PROGETTISTA		COMMESSA NQ/R22178	UNITA' -
	LOCALITA'	RAVENNA (RA)	REL-VDO-E-00013	
	PROGETTO / IMPIANTO FSRU Ravenna e collegamento alla Rete Nazionale Gasdotti		Fg. 1 di 11	Rev. 0

## ISTANZA PER IL RILASCIO DELL'AUTORIZZAZIONE ALLA COSTRUZIONE E ALL'ESERCIZIO DELL'OPERA FSRU RAVENNA E COLLEGAMENTO ALLA RETE NAZIONALE GASDOTTI

### RICHIESTA DI INTEGRAZIONI

#### CONSORZIO DI BONIFICA DELLA ROMAGNA

Fig. 1: Estratto dalla tavola dei sottoservizi di CBR con indicazione in rosso dei gasdotti in progetto – in viola il nuovo tracciato di ricollegamento proposto dell'Acquedotto DN 300 – barrato il tratto di acquedotto esistente che verrà dismesso

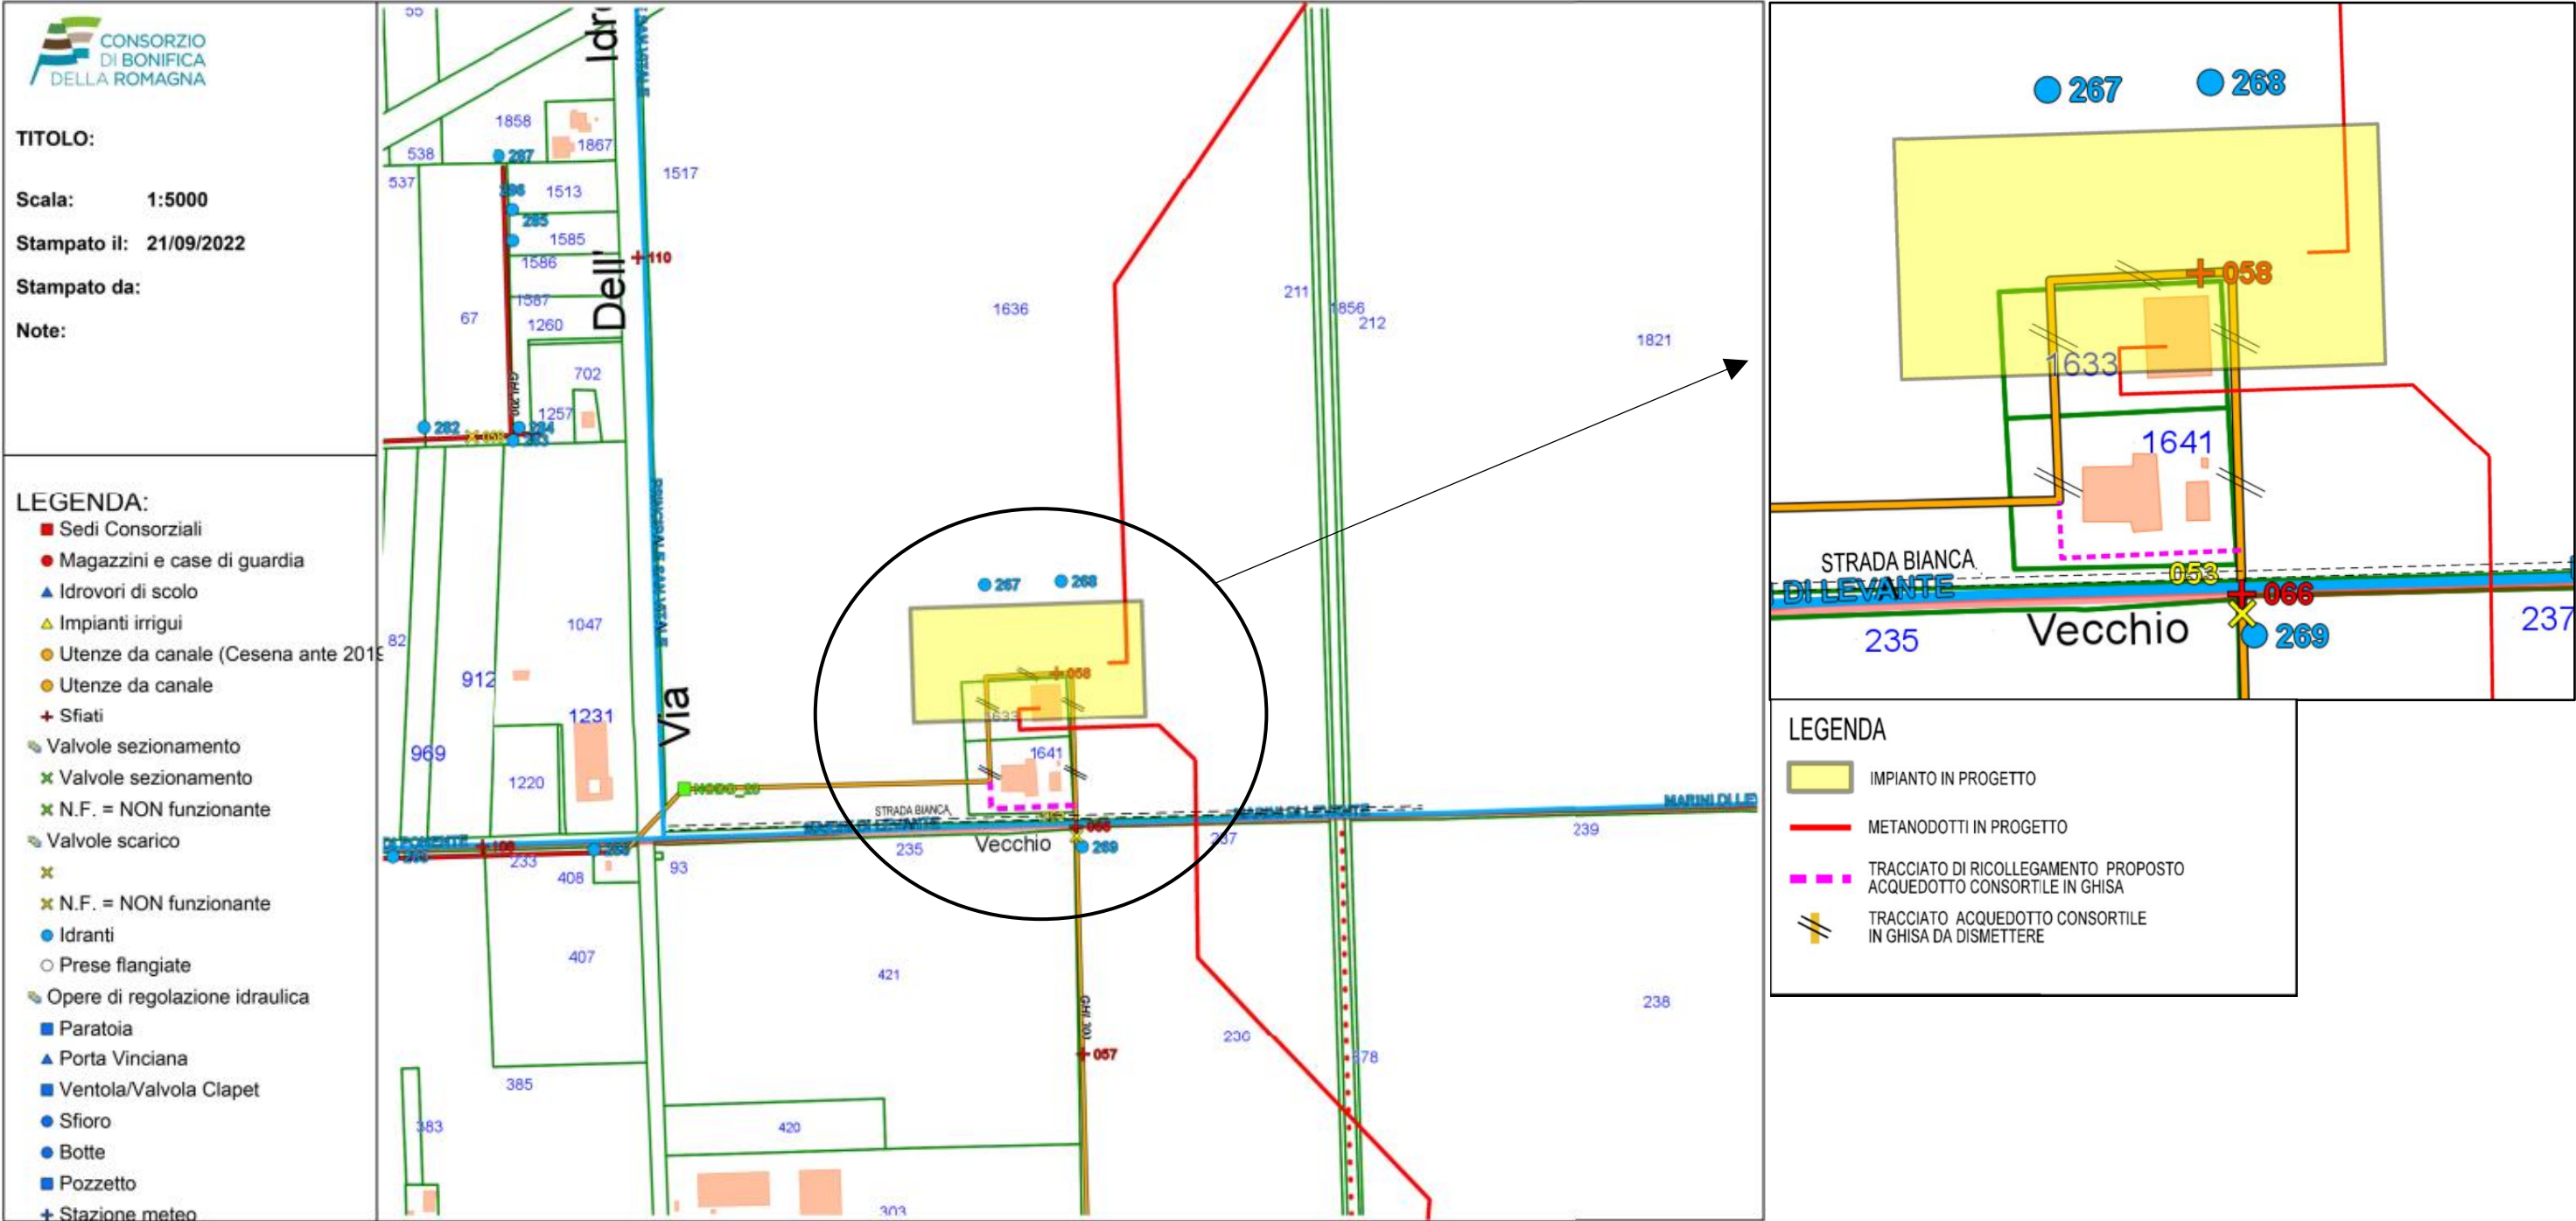
- 2.3 **Richiesta 3.** *considerato che il nuovo posizionamento dell'impianto PDE **insiste** sul tracciato della condotta di distribuzione irrigua DN 300 mm in ghisa sferoidale afferente all'**Impianto consorziale denominato "Canale della Gabbia" 6,5 bar nominali**, di cui si allega stralcio planimetrico con tracciato indicativo della condotta. La predetta condotta irrigua impone, sui terreni attraversati, una servitù di acquedotto avente larghezza complessiva di m 5,00 (m 2,50+2,50 coassiali in dx e sx) e la fascia di terreno asservita deve essere mantenuta libera da piante d'alto fusto e da costruzioni e/o pavimentazioni in genere in quanto potranno essere d'ostacolo all'eventuale ispezione o riparazione della condotta consorziale.*

*Tutto ciò premesso e considerato lo scrivente Consorzio **chiede di rivalutare** il posizionamento dell'Impianto PDE di progetto rispetto alla linea irrigua consorziale al fine di evitare l'interferenza. Qualora sussistano motivi ostativi alla ricollocazione dell'impianto di progetto, occorrerà prevedere lo **spostamento** della condotta DN 300 mm. L'individuazione del nuovo tracciato, che dovrà essere preventivamente condiviso con l'Area Tecnica Consorziale, dovrà risultare compatibile dal punto di vista tecnico con la tipologia di materiale da utilizzare (ghisa sferoidale), incluso pezzi speciali di raccordo nei punti di vertice, blocchi di contropinta, spostamenti o chiusure di utenze ecc. L'intervento dovrà essere obbligatoriamente realizzato durante il periodo di fermo impianto invernale, ovvero dal 01 Novembre al 28 Febbraio, di ogni anno, previa richiesta di Autorizzazione al Consorzio tramite apposita modulistica scaricabile dal sito [www.bonificaromagna.it](http://www.bonificaromagna.it). In caso di spostamento della linea irrigua, occorrerà inoltre procedere al trasferimento della servitù in luogo diverso ex art.1068 c.c., fermo restando che il Consorzio non assumerà alcun tipo di onere per l'esecuzione dei lavori, per l'indennizzi, danni o altro.*

Si prende atto dell'interferenza tra la condotta di distribuzione irrigua DN 300 mm in ghisa sferoidale afferente all'impianto consorziale denominato "Canale della Gabbia" e l'area dell'impianto PDE.

Si precisa che la nuova ubicazione dell'area Impiantistica PDE è stata scelta in ottemperanza alla richiesta del Comune di Ravenna pervenuta con nota Prot. GC.2022.0000035 del 30/08/2022; l'impianto è stato oggetto di rilocalizzazione a circa 700 metri in direzione Sud-Ovest rispetto alla posizione originaria, allontanandolo dalle aree di maggior pregio ambientale della Pineta di Punta Marina e dalle zone residenziali, pertanto non risulta delocalizzabile.

Snam FSRU Italia propone lo spostamento della condotta irrigua nel tratto interferente, posizionandola a bordo dell'esistente strada bianca che corre parallela al Canale Marini di Levante, trasferendo la fascia di servitù richiesta avente larghezza complessiva di m 5,00 (m 2,50+2,50 coassiali in dx e sx)

Il Proponente si impegna a suoi oneri e spese a dismettere il tratto di acquedotto interferente con l'impianto PDE e le sue pertinenze ed a ricollegare la condotta irrigua secondo il tracciato indicato in fig. 1. Nella tavola grafica (fornita da CBR) sono state posizionate le opere in progetto da parte di SNAM FSRU Italia, il tratto di acquedotto da dismettere e l'ipotesi di ricollegamento proposta.

L'intervento sarà realizzato durante il periodo di fermo impianto invernale, ovvero dal 01 Novembre al 28 Febbraio.

**Fig. 2:** Particolare sezione dello scarico delle acque meteoriche del Sistema di Correzione Indice di Wobbe nello Scolo Marini di Levante

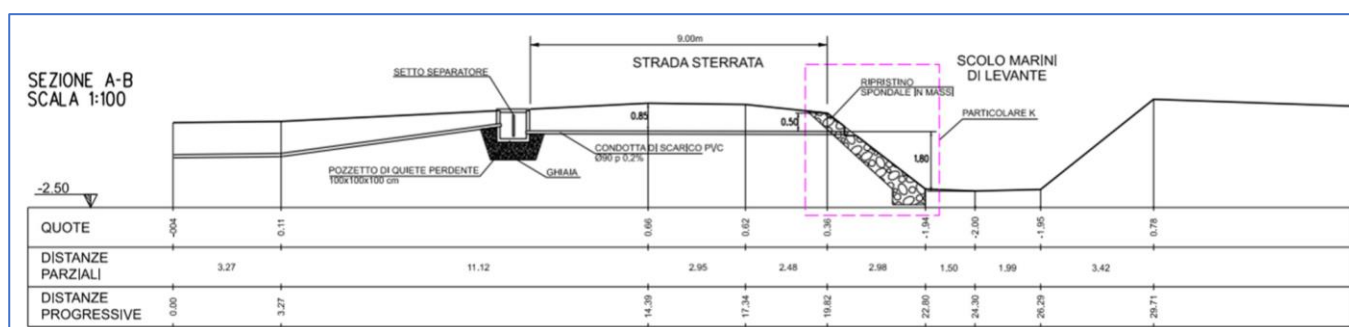
Il Proponente richiede inoltre la concessione allo scarico nello Scolo Marini di Levante, di un'aliquota delle acque meteoriche ricadenti all'interno dell'area Impianto di correzione dell'Indice di Wobbe e delle acque di condensa dell'impianto.

Sono quindi trasferite dalla condotta ad un pozzetto di quiete di 1 mc di volume (dimensioni 1m x 1m x 1m), posto a circa 9 m dallo scolo consorziale. Il pozzetto è dotato di un setto diaframmatico, per ridurre la turbolenza dell'acqua in arrivo e, nella parte inferiore, la presenza di fori permette la dispersione di parte dell'acqua in arrivo tramite infiltrazione. Il drenaggio sarà agevolato da uno strato di ghiaia posta attorno al pozzetto.

Dal pozzetto l'acqua è convogliata a pelo libero, tramite tubo in pvc di diametro esterno 90 mm, allo scolo Marini di Levante (Rif. Dis. MI-I-B-35273). Il tubo svergerà la portata (tramite valvola di clapet) nello scolo Marini di Levante, ad una altezza di 1.80 m dal fondo alveo.

Il Regolamento di Polizia Idraulica del Consorzio, approvato con Delibera n.049 del 09/04/2015 dal Consiglio di Amministrazione, regola il massimo rilascio specifico nei canali di bonifica in tutto il comprensorio del Consorzio di Bonifica della Romagna, stabilendo il limite di portata unitaria pari a 10 l/s/ha. Nel caso specifico, andando a drenare una superficie di circa 1900 mq, la portata ammissibile di rilascio nello scolo non deve superare 1.9 l/s.

La portata che verrà convogliata a pelo libero nello scolo sarà pari a circa 1.15 l/s, tramite tubo di diametro 80 mm e pendenza 0.2 %, soddisfacendo quindi i limiti imposti dal Regolamento di Polizia Idraulica e dalla Direttiva PAI paragrafo 7.2 (caso modesta impermeabilizzazione).
